**APRUEBA PROGRAMA DE CUMPLIMIENTO Y
SUSPENDE PROCEDIMIENTO SANCIONATORIO EN
CONTRA DE ENEL GENERACIÓN CHILE S.A.**

RES. EX. N° 9/ ROL D-018-2017

Santiago, 25 AGO 2017

Figura 1. Polígono Campamento Lo Aguirre. Fuente: Anexo I número IV, página 50.

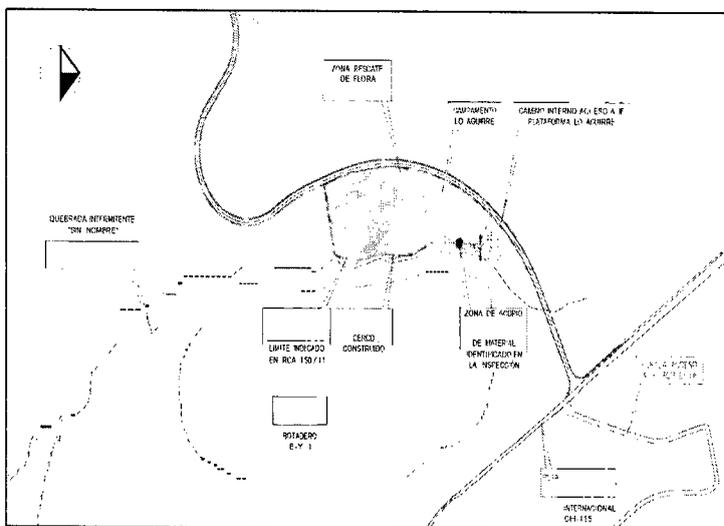
37. A fin de descartar la primera circunstancia, la empresa acompaña en el Anexo I.A del Programa de Cumplimiento el "Certificado de georreferenciación y fecha de la foto "TVLA 01-03-2016", cuyo archivo nativo de nomenclatura es DJI_0042, tomada por la empresa Aeronova Imágenes Aéreas", que contiene tres fotografías panorámicas, fechadas, y georreferenciadas del lugar de acopio, junto con un Certificado de la empresa Aeronova, de fecha 07 de julio de 2017, que establece que "La Imagen "Camino acceso TVLA 01-03-2016", como archivo nativo su nomenclatura es DJI_0042, tomada el 01-03-2016 a las 11:30 hrs con equipo DJI Phantom Advance, cámara sensor FC 300 S. Coordenadas de equipo de donde se tomó la imagen detallado en pantallazos de propiedades. Sobre Imagen SJCM21 09, esta imagen fue tomada con cámara SJCAM5000, sensor Amarella MK1, no teniendo información de coordenadas GPS ya que cámara no cuenta con esta tecnología". Mediante el examen de las imágenes se puede indicar que, con fecha 01 de marzo de 2016 no se aprecia una pila de acopio en el Campamento Lo Aguirre. Asimismo, se acompaña en el Anexo I un plano sobre el Campamento Lo Aguirre delimitando su superficie y destacando la ubicación de la zona de acopio constatada en la fiscalización (figura 1). En consecuencia, de la revisión de estos antecedentes es posible concluir que el acopio de material de excavación inerte, constatado en la inspección ambiental, fue realizado dentro del polígono definido y evaluado ambientalmente como Campamento Lo Aguirre, y en consecuencia era admisible su intervención por parte del proyecto, no obstante no para el destino de botadero o acopio de material de construcción.
